# 吉谷団地造成平面図

指導済

鳥取県土木部建築課

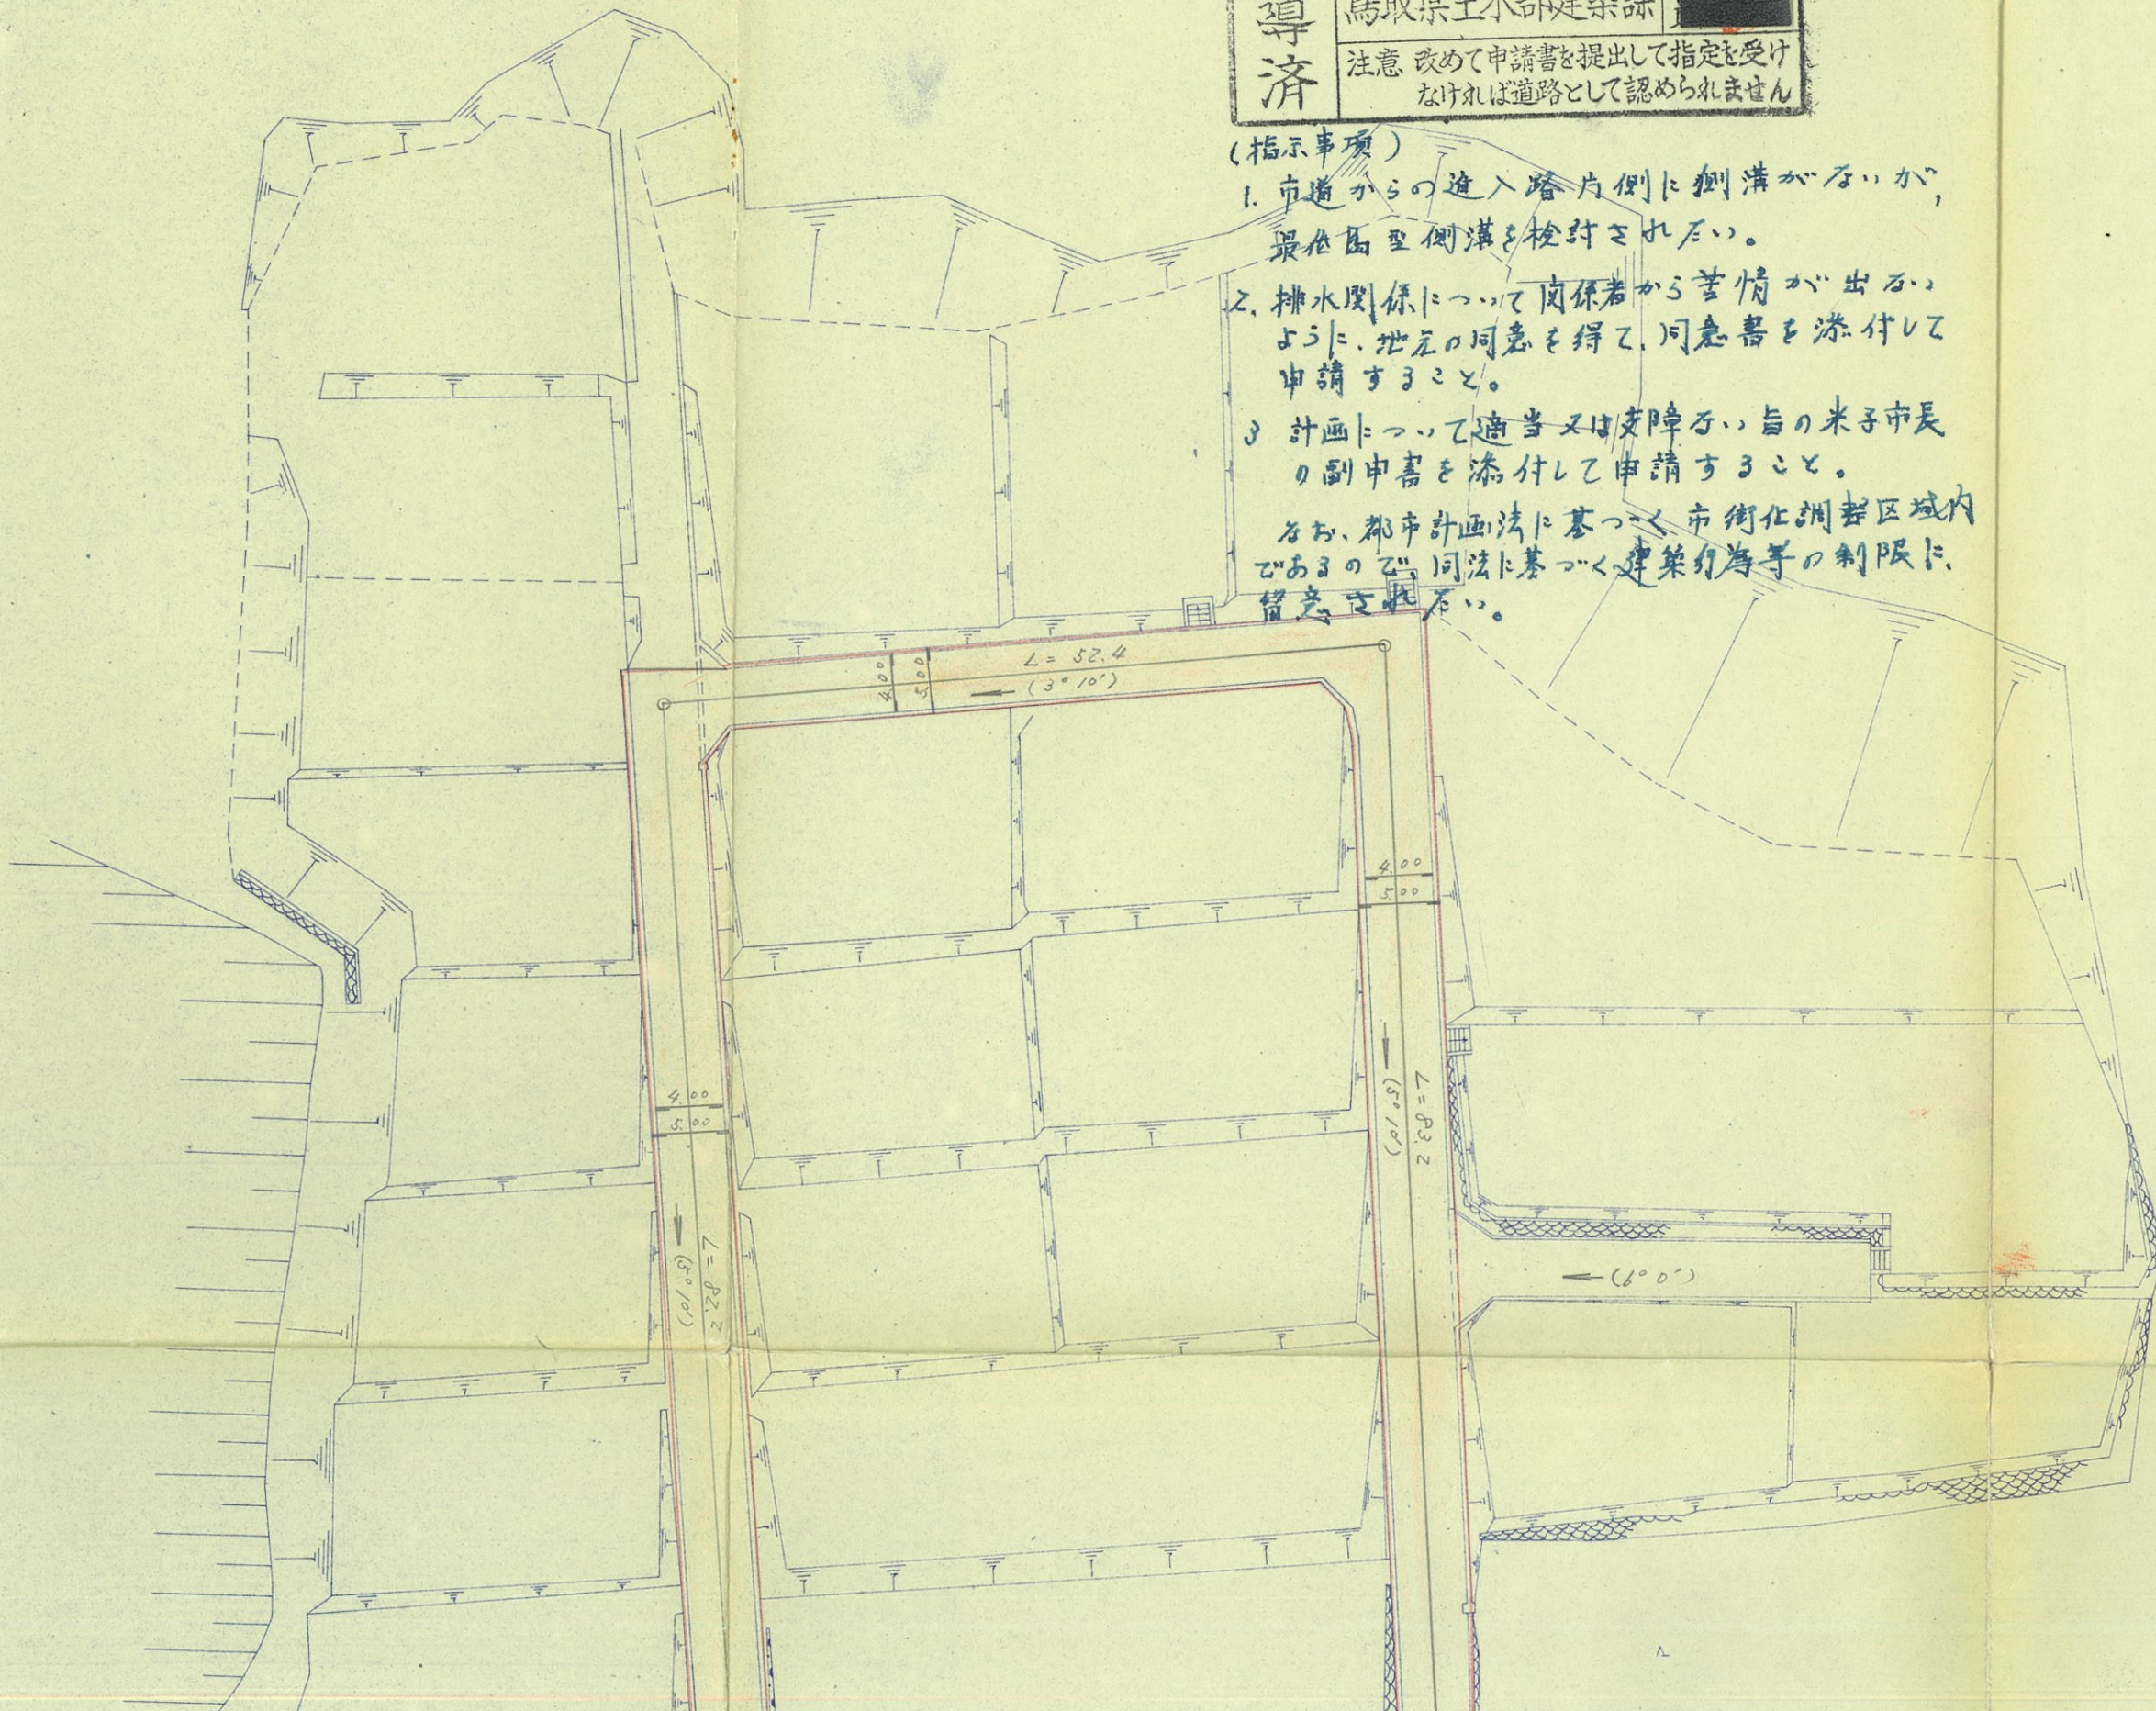
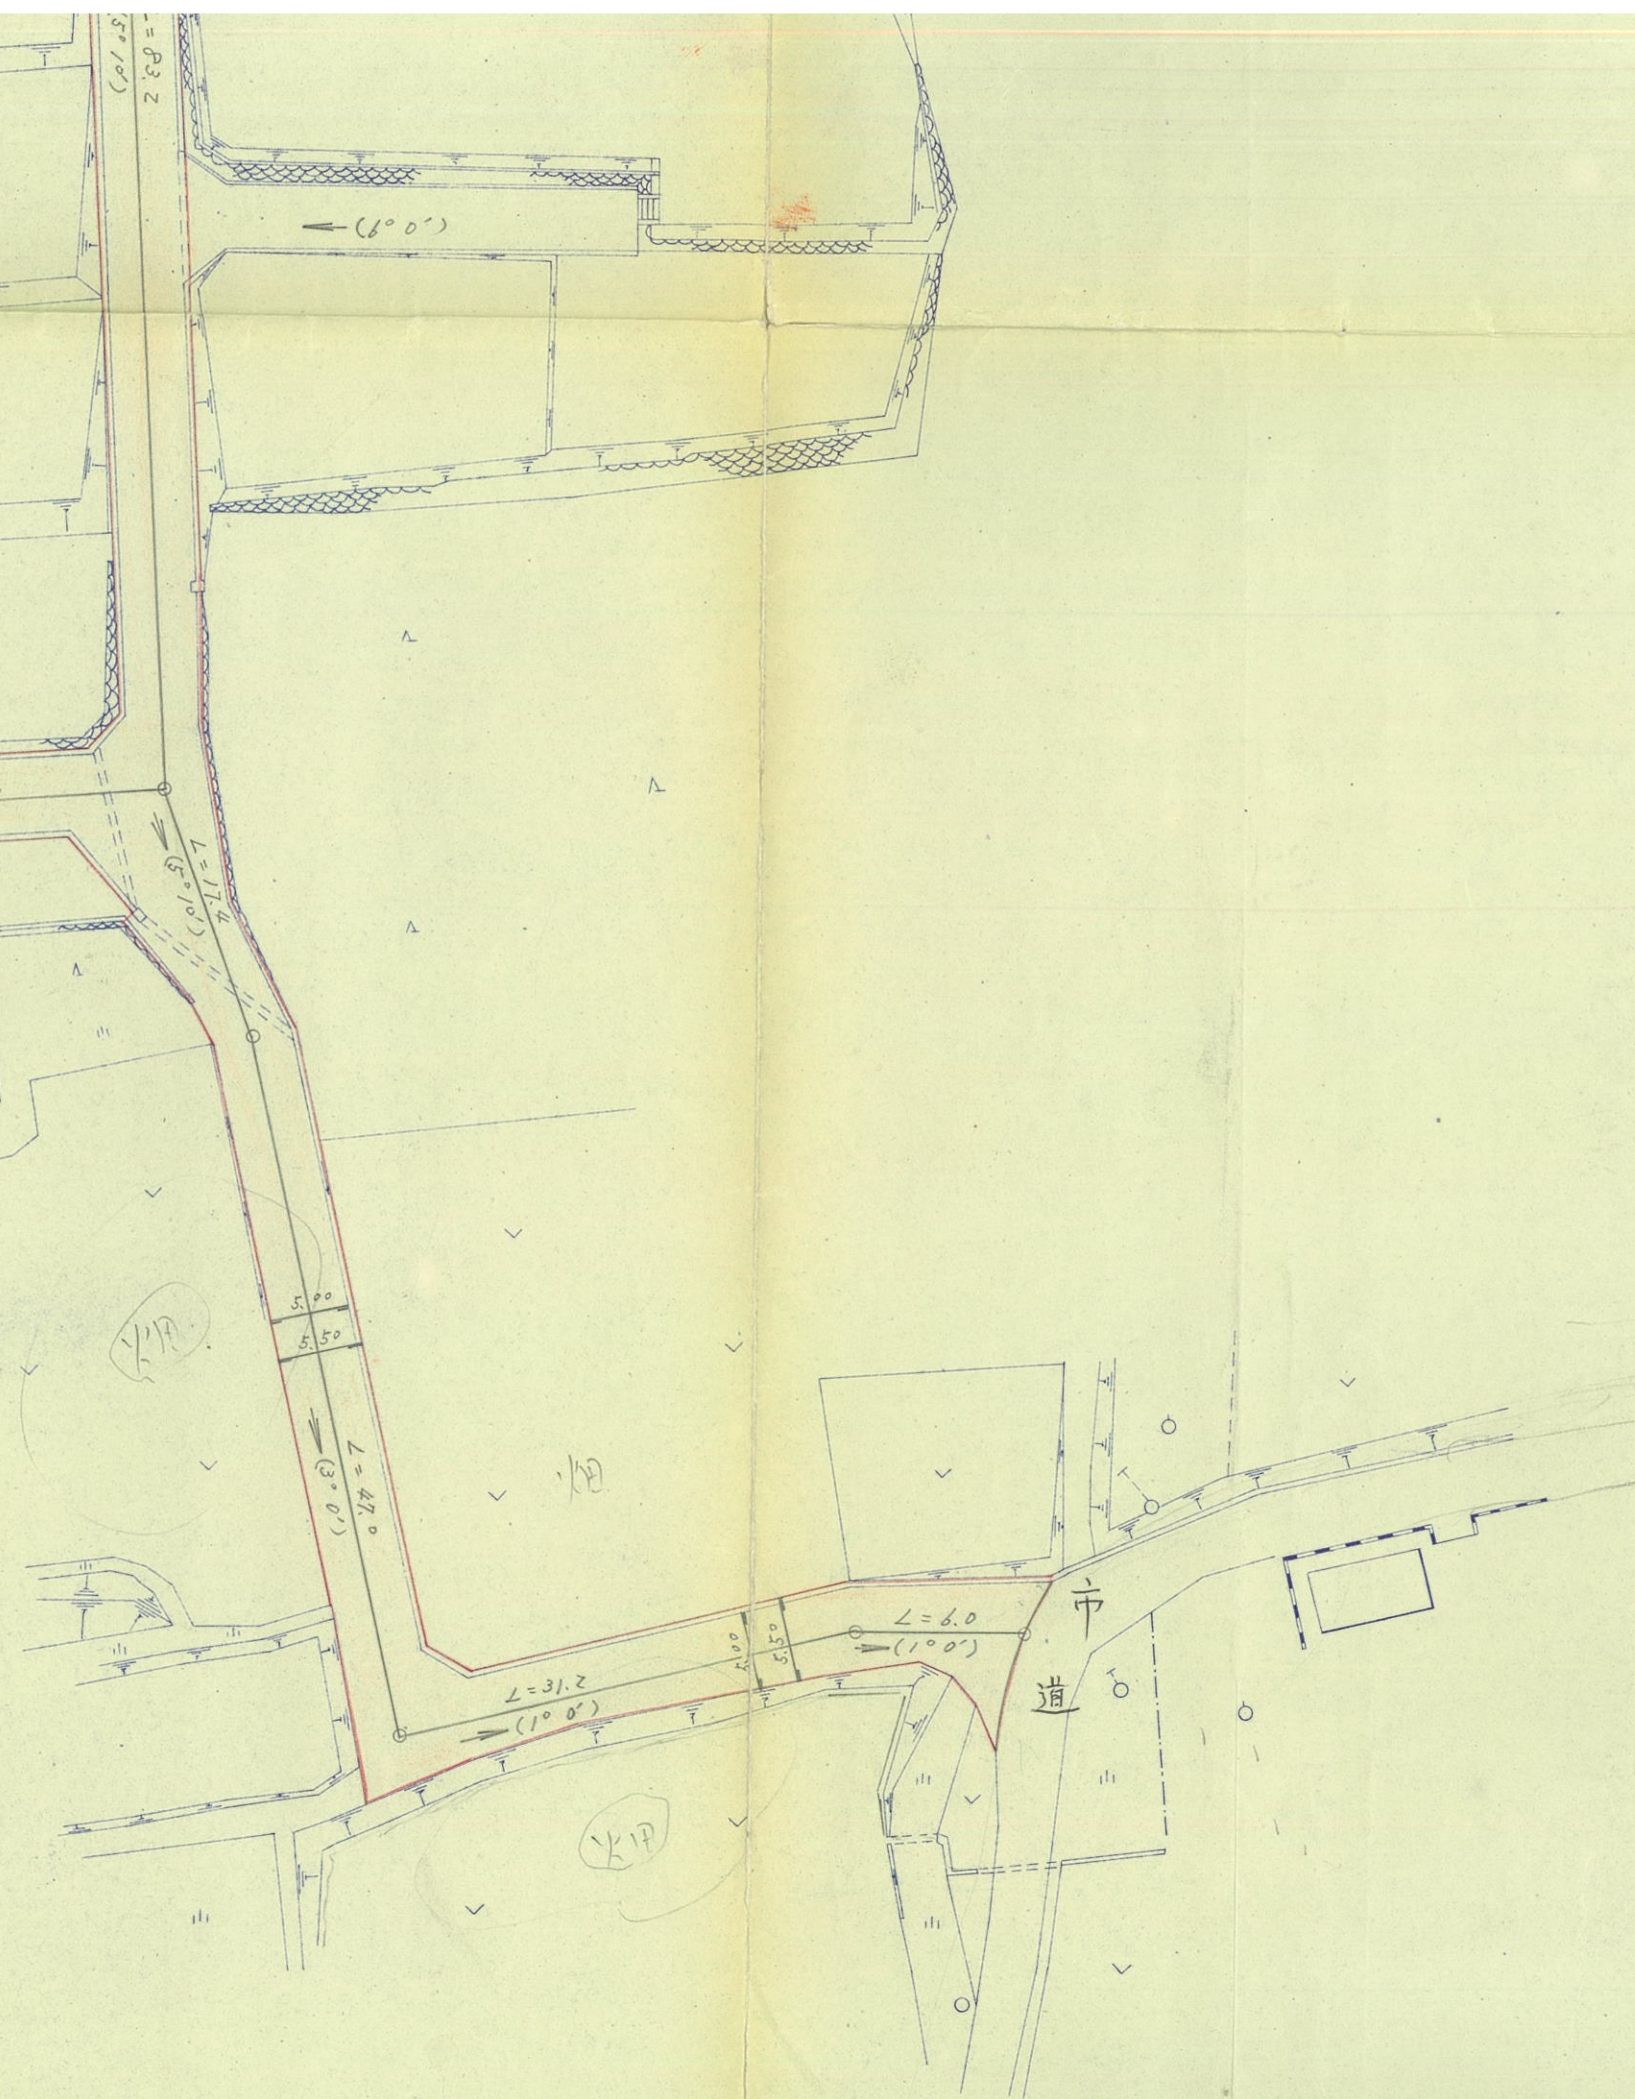
1. 市道からの進入路片側に側溝があるが、最良型側溝を検討されたい。

2. 排水関係について関係者から苦情が出るように、地元の同意を得て、同意書を添付して申請すること。

3. 計画について適当又は支障ない旨の米子市長の副申書を添付して申請すること。

なお、都市計画法に基づく市街化調整区域内であるので、同法に基づく建築行為等の制限に留意されたい。
